# Modifications de PASH

Projet de modifications n°2020/01  
& Evaluation des incidences

*Adopté par le Gouvernement wallon en date du  
24 juin 2021*

## Projet de modifications de PASH n°2020/01

Modification n° 06.23 : Commune de SAINT-HUBERT – Rue de Mirwart à Awenne

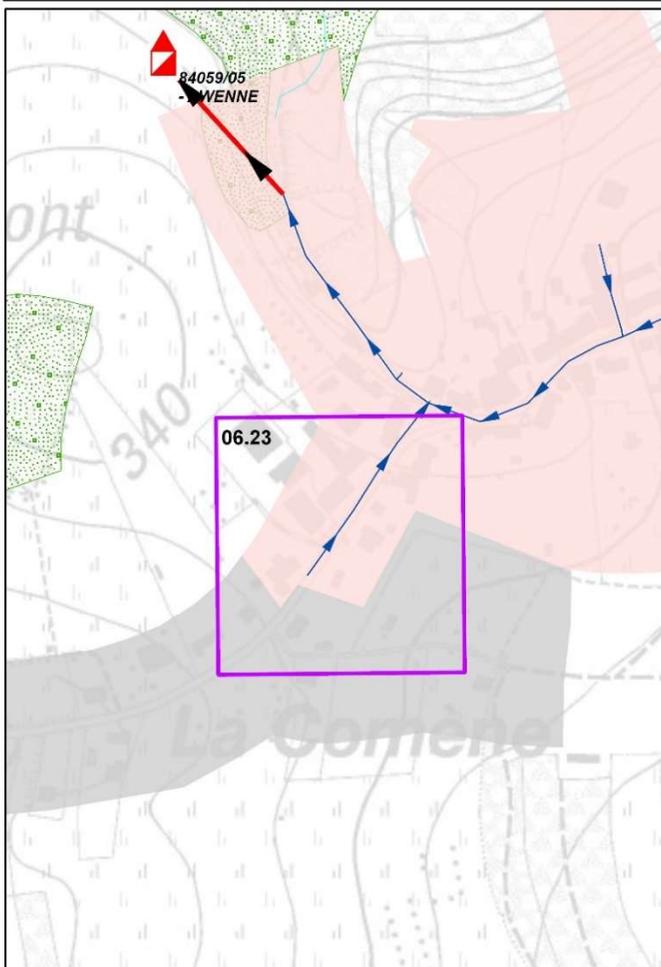
<b>Explications</b>	La demande de modification porte sur une partie de la rue de Miwart à Awenne dans la commune de Saint-Hubert, actuellement reprise en régime d'assainissement autonome. Il est proposé son passage en régime d'assainissement collectif étant donné la présence d'un égout et le raccordement de ce dernier au réseau existant au niveau de la Grand-Rue.		
<b>Superficie concernée</b>	0,93 ha		
	<b>Avant</b>	<b>Après</b>	
<b>Assainissement collectif</b>	0 EH	15 EH	
<b>Assainissement autonome</b>	15 EH	0 EH	
<b>Assainissement transitoire</b>	0 EH	0 EH	
	<b>Charge totale à terme</b>	<b>15 EH</b>

Modification n° 06.24 : Commune de BEAURAING – Village de Wancennes

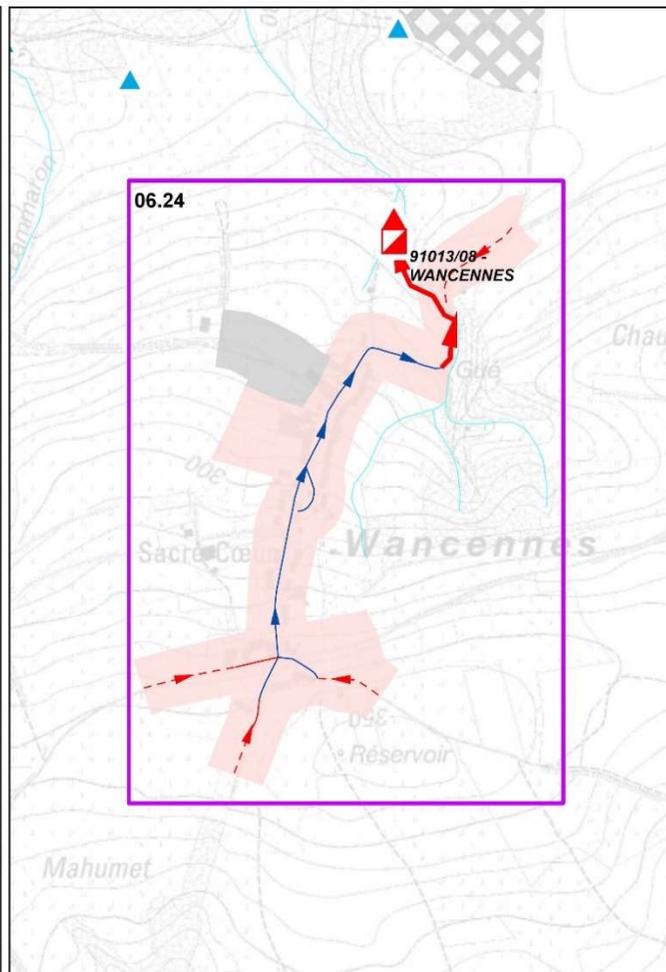
<b>Explications</b>	La demande de modification porte sur la zone urbanisable du village de Wancennes, actuellement reprise majoritairement en régime d'assainissement transitoire. Il est proposé son passage en régime d'assainissement collectif étant donné la présence d'égouts et le raccordement de nombreuses habitations à ces derniers. La zone d'habitat le long d'une rue perpendiculaire à la rue du Chapy est quant à elle maintenue en régime d'assainissement autonome.		
<b>Superficie concernée</b>	18,2 ha		
	<b>Avant</b>	<b>Après</b>	
<b>Assainissement collectif</b>	0 EH	142,5 EH	
<b>Assainissement autonome</b>	0 EH	0 EH	
<b>Assainissement transitoire</b>	142,5 EH	0 EH	
	<b>Charge totale à terme</b>	<b>142,5 EH</b>

Intitulé : Modification n° 06.25 : Commune de BEAURAING – Village de Froidfontaine

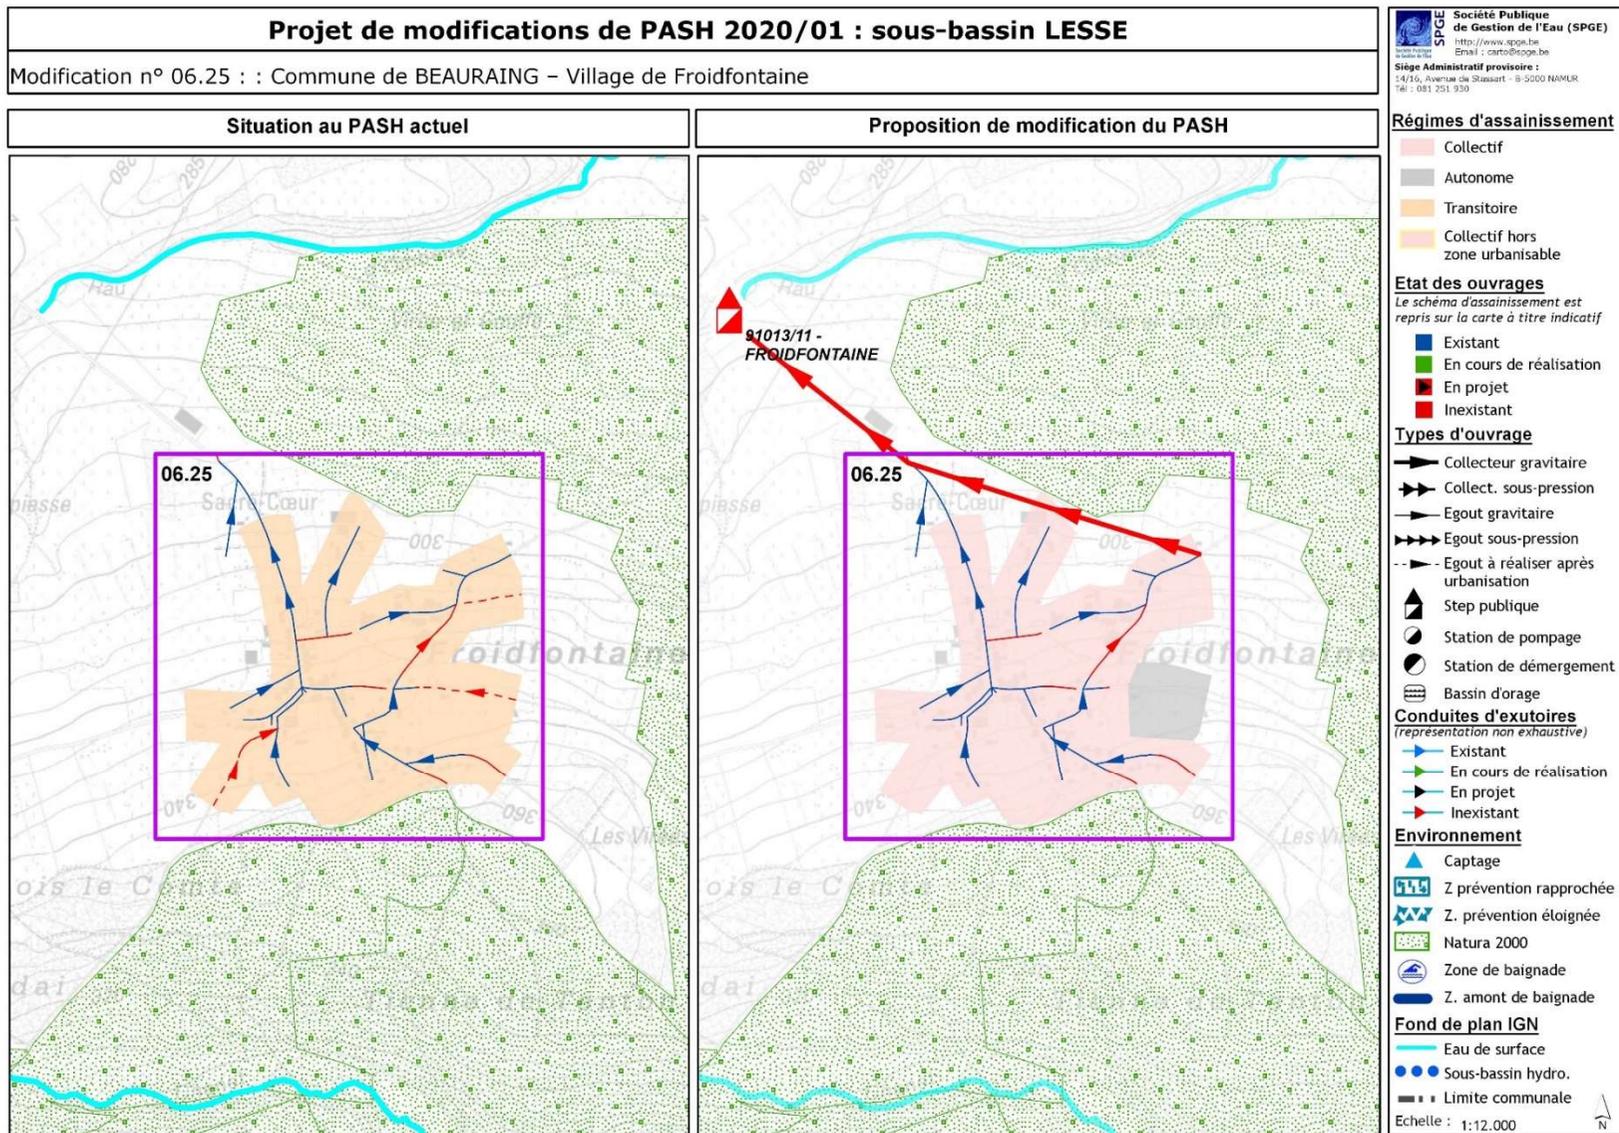
<b>Explications</b>	La demande de modification porte sur le village de Froidfontaine, actuellement repris en régime d'assainissement transitoire. Il est proposé son passage en régime d'assainissement collectif étant donné la présence d'un réseau d'égouttage assez complet et fonctionnel. La partie est de la rue de la Futaie est proposée en régime d'assainissement autonome en raison de l'absence d'égout et de la présence d'habitations équipées de système d'épuration individuelle.		
<b>Superficie concernée</b>	27,3 ha		
	<b>Avant</b>	<b>Après</b>	
<b>Assainissement collectif</b>	0 EH	227,5 EH	
<b>Assainissement autonome</b>	0 EH	12,5 EH	
<b>Assainissement transitoire</b>	227,5 EH	0 EH	
	<b>Charge totale à terme</b>		<b>240 EH</b>

Intitulé : Modification n°07.58 : Commune de BEAURAING – Cimetière de Feschaux

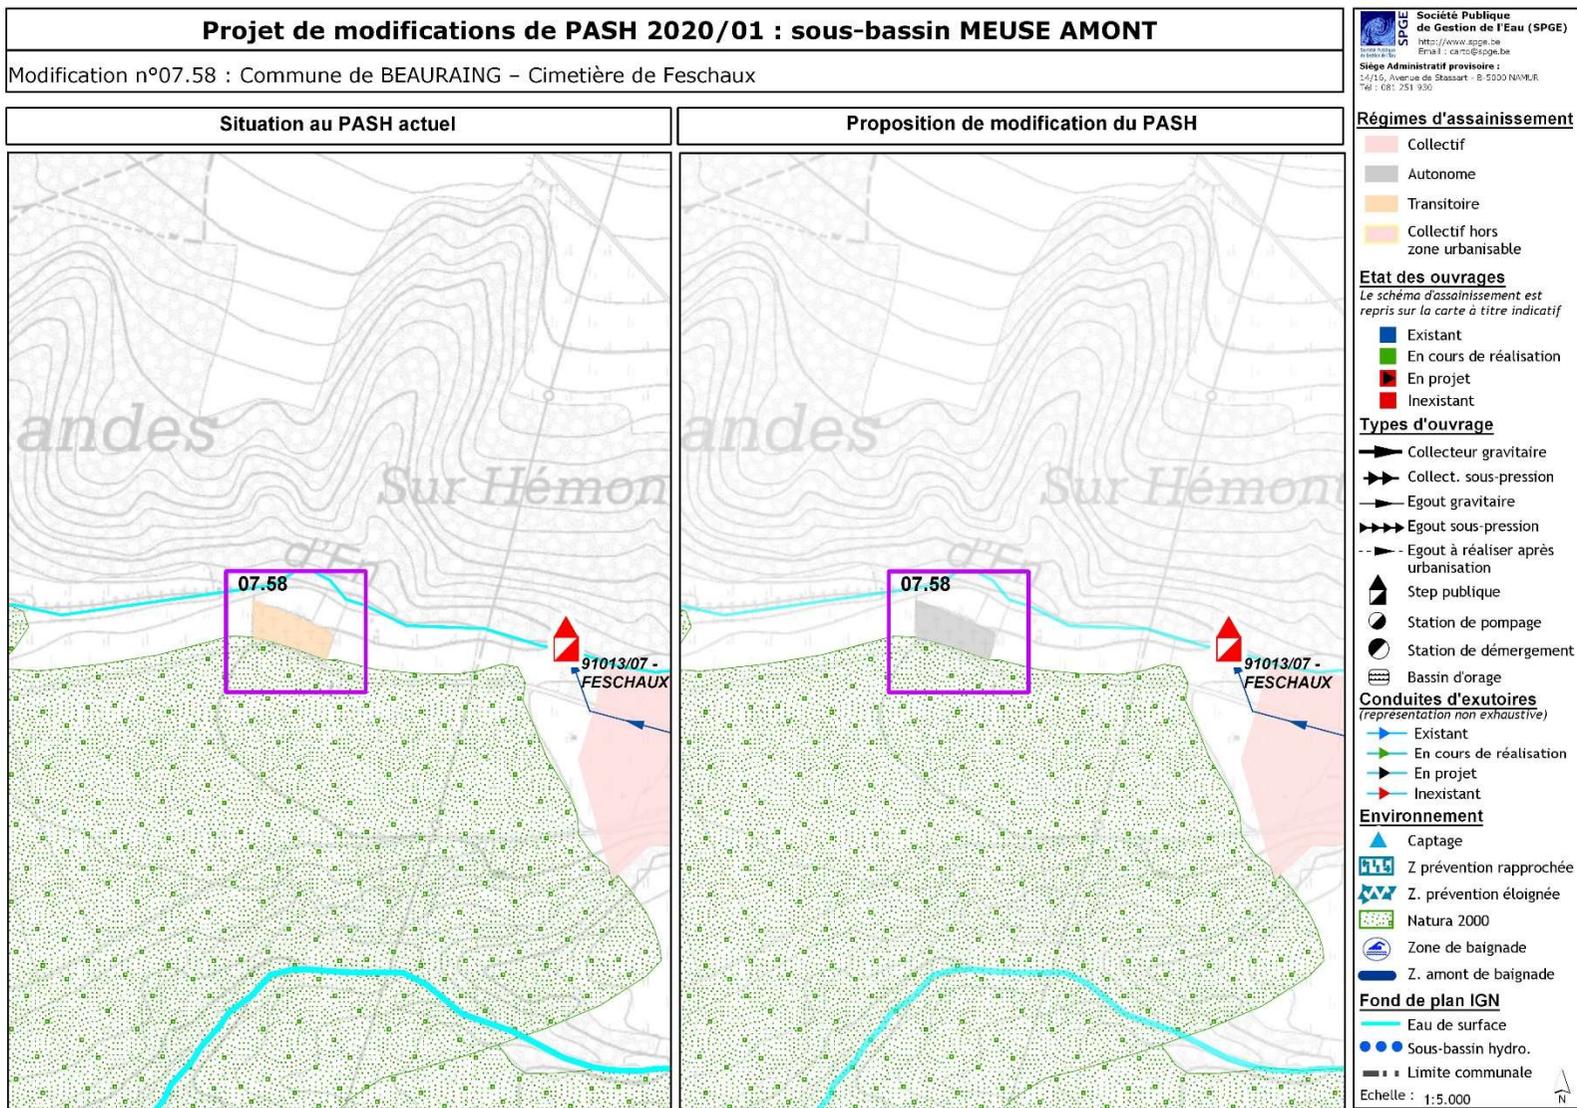
<b>Explications</b>	La demande de modification porte sur la parcelle reprenant le cimetière de Feschaux, actuellement reprise en régime d'assainissement transitoire. Vu la destination et l'isolement de cette zone, il est proposé son passage en régime d'assainissement autonome.		
<b>Superficie concernée</b>	0,22 ha		
	<b>Avant</b>	<b>Après</b>	
<b>Assainissement collectif</b>	0 EH	0 EH	
<b>Assainissement autonome</b>	0 EH	< 10 EH	
<b>Assainissement transitoire</b>	< 10 EH	0 EH	
	<b>Charge totale à terme</b>		<b>&lt; 10 EH</b>

Intitulé : Modification n° 07.59 : Commune de BEAURAING – Village de Dion

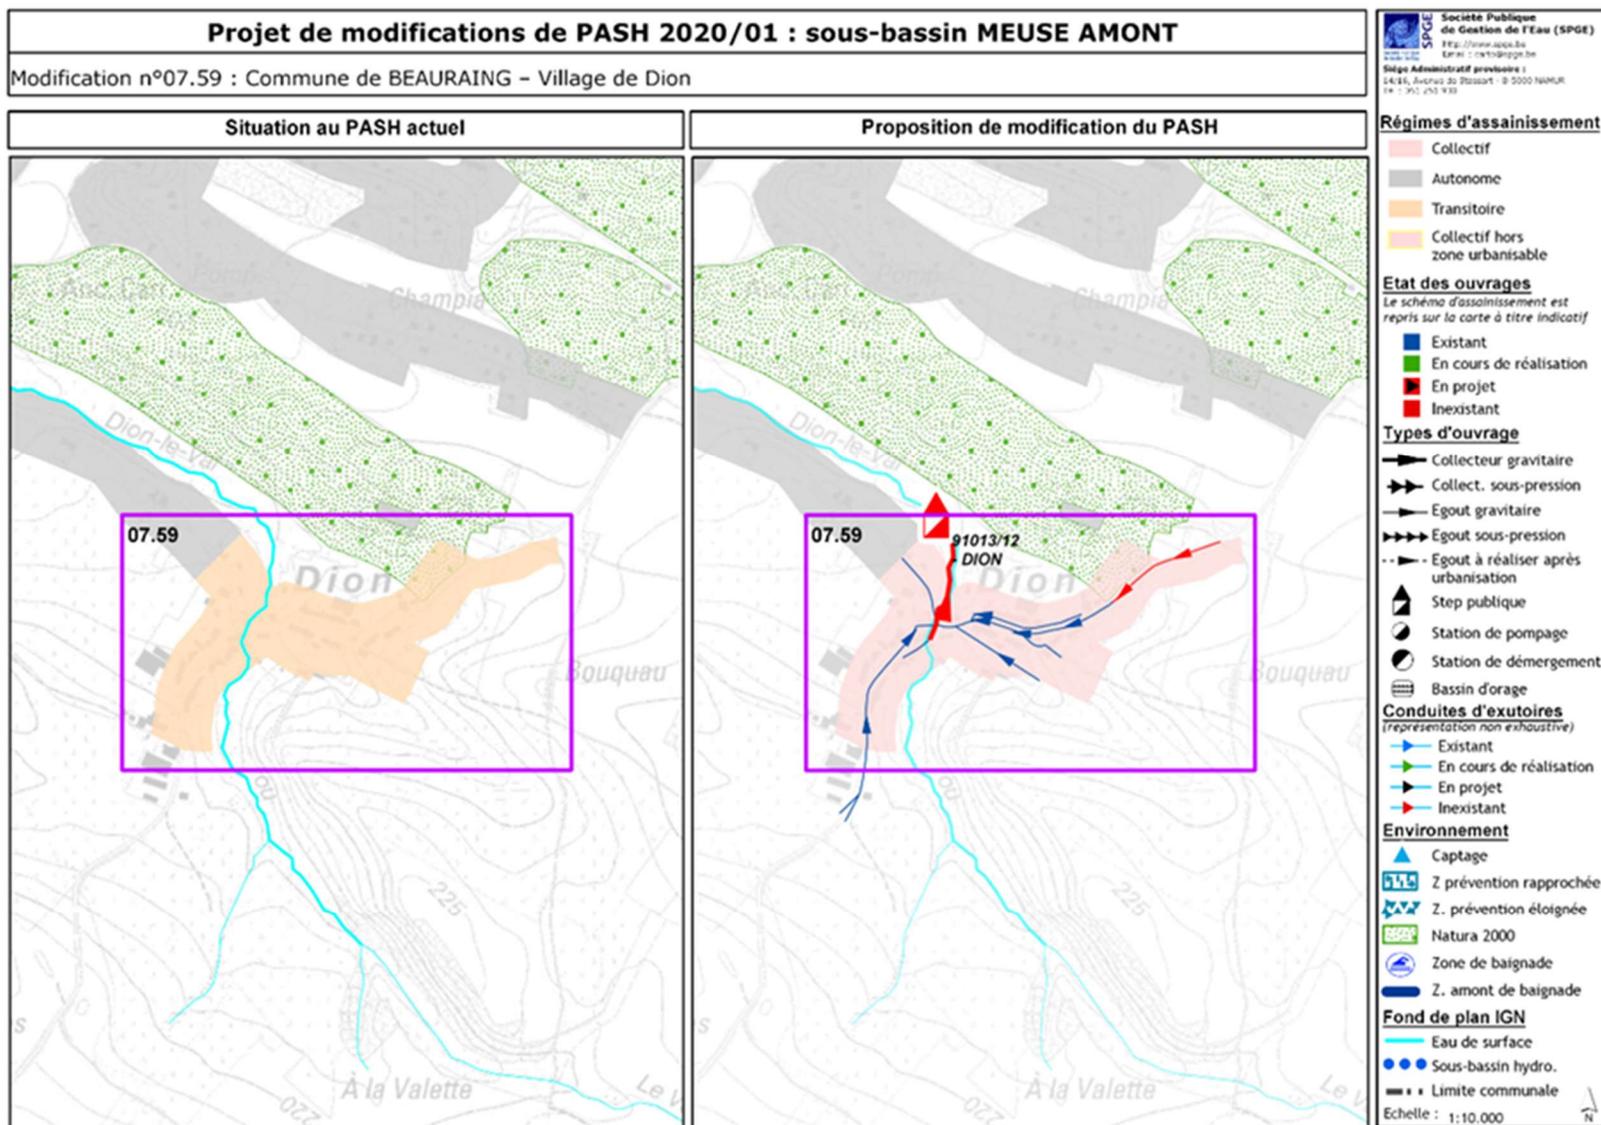
<b>Explications</b>	La demande de modification porte sur le village de Dion, actuellement repris en régime d'assainissement transitoire. Il est proposé son passage en régime d'assainissement collectif étant donné la présence d'égouts, un taux de raccordement élevé à ces derniers ainsi que des difficultés techniques pour l'installation de système d'épuration individuelle pour une partie importante des habitations,		
<b>Superficie concernée</b>	10,2 ha		
	<b>Avant</b>		<b>Après</b>
<b>Assainissement collectif</b>	0 EH		165 EH
<b>Assainissement autonome</b>	0 EH		0 EH
<b>Assainissement transitoire</b>	165 EH		0 EH
	<b>Charge totale à terme</b>		<b>165 EH</b>

Intitulé : Modification n° 08.44 : Commune de LIEGE – Zone de loisirs de la rue du Village à Rocourt

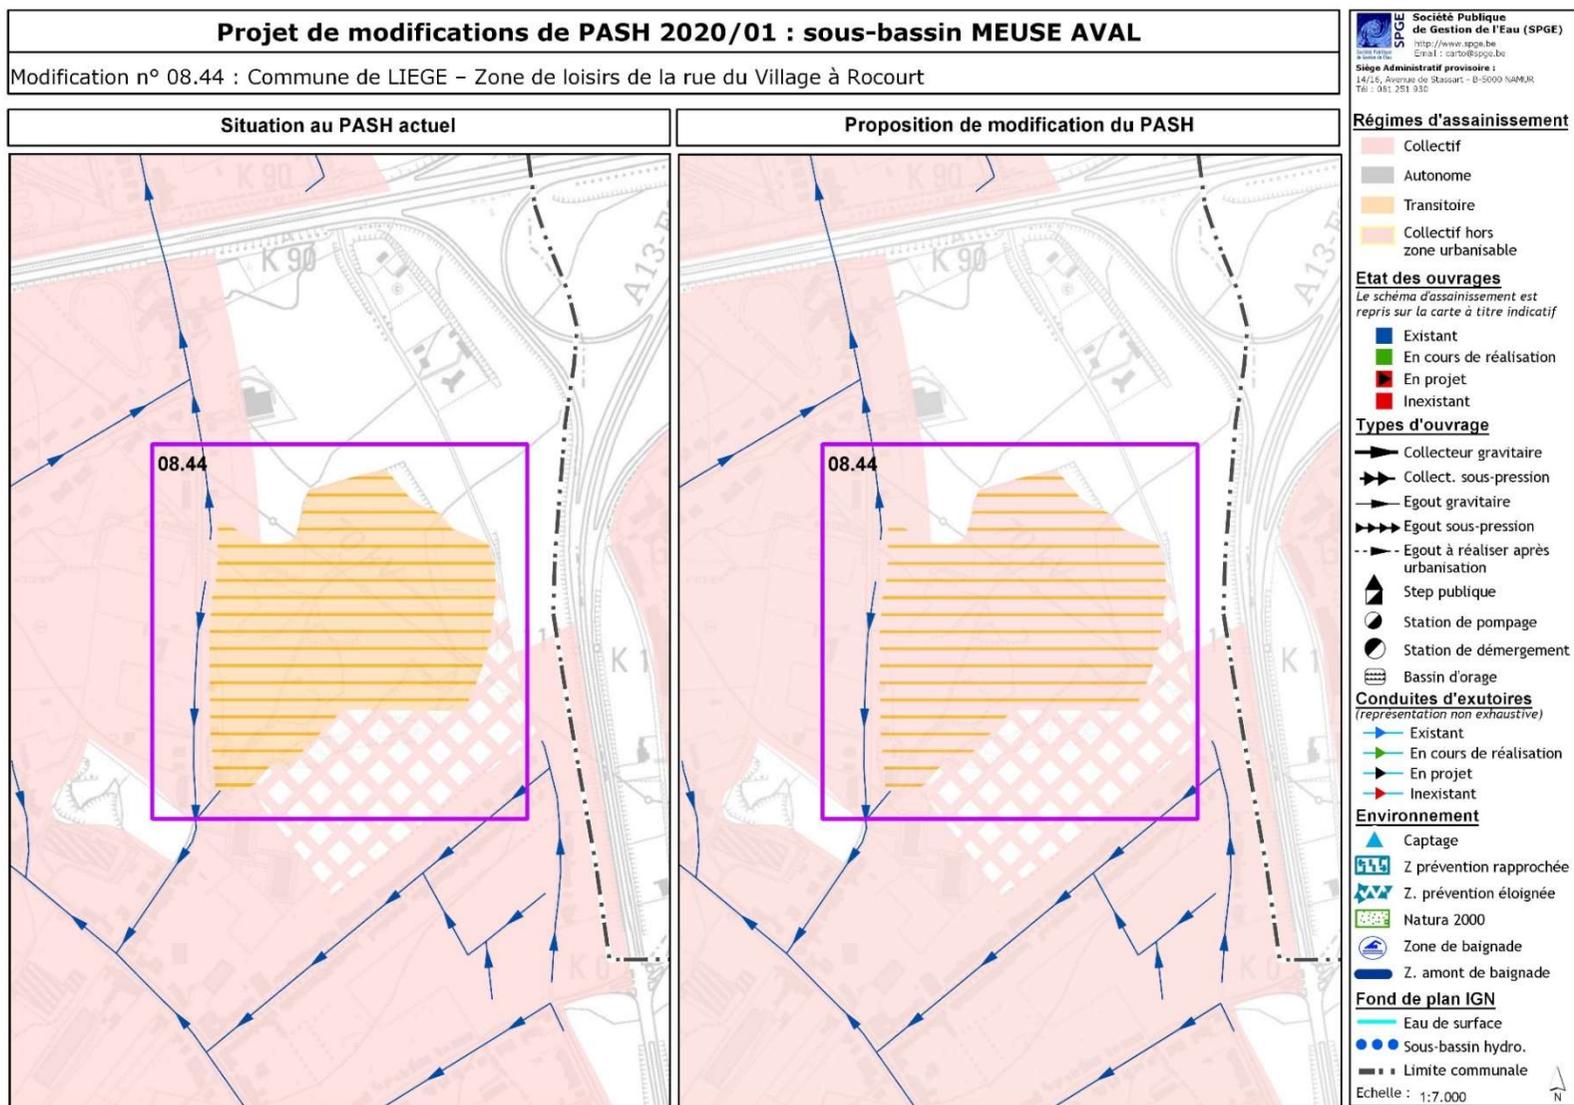
<b>Explications</b>	La demande de modification porte sur une zone de loisirs située entre Rocourt et Vottem, à proximité de l'échangeur autoroutier E25-E313, actuellement reprise en régime d'assainissement transitoire. Il est proposé son passage en régime d'assainissement collectif. En effet, la rue qui jouxte le périmètre est équipée d'un réseau d'égouttage et les zones avoisinantes sont toutes reprises en régime d'assainissement collectif. La topographie du site permettra donc d'envisager un raccordement vers le réseau lorsque la zone de loisirs sera mise en œuvre. Aucune habitation n'est encore présente dans cette zone principalement dédiée à l'agriculture.		
<b>Superficie concernée</b>	9,5 ha		
	<b>Avant</b>	<b>Après</b>	
<b>Assainissement collectif</b>	0 EH	< 10 EH	
<b>Assainissement autonome</b>	0 EH	0 EH	
<b>Assainissement transitoire</b>	< 10 EH	0 EH	
	<b>Charge totale à terme</b>		<b>&lt; 10 EH</b>
